Vysvětlení zadávacích podmínek č. 2

Číslo jednací: 27953/2021

Název veřejné zakázky:	„Domov ve Věži – Komunitní bydlení 2 – stavební práce“
Předmět veřejné zakázky:	stavební práce
Identifikační údaje zadavatele	
Název:	Kraj Vysočina
IČO:	70890749
Adresa sídla:	Žižkova 57/1882, 587 33 Jihlava
Profil zadavatele:	https://ezak.kr-vysocina.cz/profile_display_111.html
Osoby oprávněné za zadavatele jednat:	Mgr. Vítězslav Schrek, MBA, hejtman Mgr. Karel Janoušek, člen rady kraje Ing. Zdeněk Berka, vedoucí Odboru majetkového Krajského úřadu Kraje Vysočina
Kontaktní osoba:	Mgr. Jitka Mikésková – ve věcech zadávacího řízení Ing. Zdeněk Berka – ve věcech technických
Telefon, fax:	+420 564 602 415, +420 564 602 205
E-mail:	mikeskova.j@kr-vysocina.cz ; berka.z@kr-vysocina.cz

Skladba S10 – ATIKA: ve výkazu výměr jsem nenašla tyto 2 vrstvy:

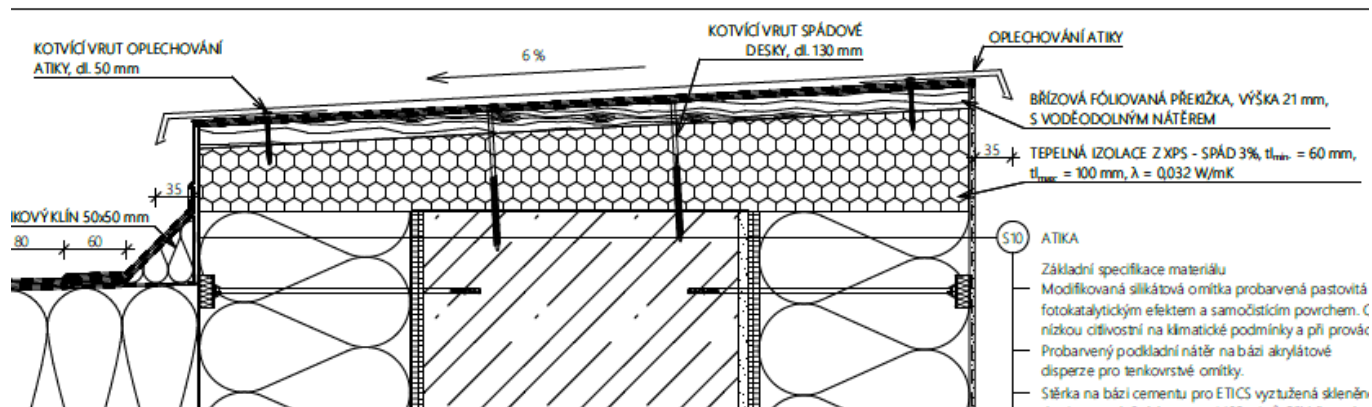
HYDROIZOLAČNÍ VRSTVA - SPODNÍ	Natavitelný pás z SBS modifikovaného asfaltu, vložkou z polyesterové rohože podélně vyztužené skleněnými vlákny o plošné hmotnosti 190 g/m ² , na povrchu s břídlivým posypem. Odolnost proti stékání 100°C. Ohebnost za nízkých teplot -25°C.	4,5
HYDROIZOLAČNÍ VRSTVA - VRCHNÍ	Samolepicí pás z SBS modifikovaného asfaltu, vložkou ze skleněné tkaniny o plošné hmotnosti 200 g/m ² , na povrchu se spalitelnou fólií. Odolnost proti stékání 90°C. Ohebnost za nízkých teplot -20°C.	3,0

Prosím o doplnění do VV.

Reakce zadavatele:

Nesoulad byl opraven a aktualizován v položkách Přílohy č.4 „Soupis prací dodávek a služeb (výkaz výměr)_aktualizovaný 29.3. 2021“ (byly doplněny položky 129, 306, 158 a 159).
